改善箇所説明図

基準不適合発生箇所
(部品名)エンジンオイルセパレータ

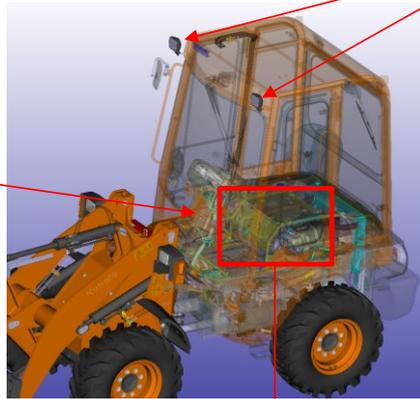
作業灯2個ハロゲン仕様→LED仕様に変換※
(キャビン仕様のみ)

コントローラー※
プログラムの書き換え

取扱説明書※
制御追加の説明追記

エンジン 拡大図

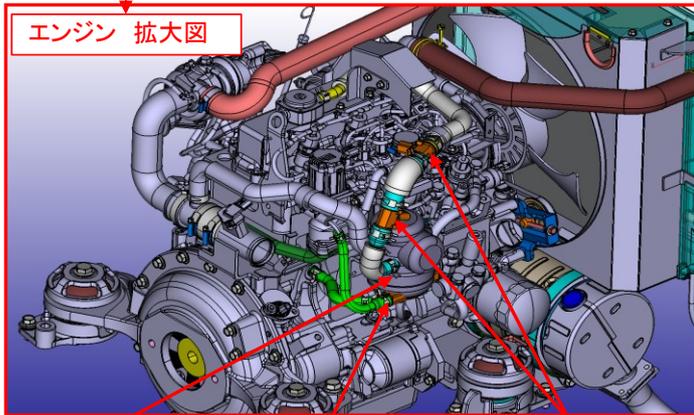
②セパレータ
内部に水分
量が増加

③エレメント、
バイパスバルブ、チェックバルブが
凍結する。

①徐々に油分
や水分がエレ
メントに蓄積して
水分が通過し
にくくなる。

エンジンオイルセパレータ※

ウォータージャケット※

ヒーター(2個)※

全車両、エンジンオイルセパレータの凍結を防止するためエンジンオイルセパレータにウォータージャケット(エンジン冷却水の水温によりエンジンオイルセパレータの凍結を防止する)、管路にヒーター2個を追加、エンジン最高回転数以上になった場合の制御のためコントローラープログラムの書き換え、その制御の説明を取扱説明書に追記する。また、部品追加により発電能力不足となるためキャビン仕様機のみ作業灯をハロゲン仕様から消費電力の少ないLED仕様に変更する。
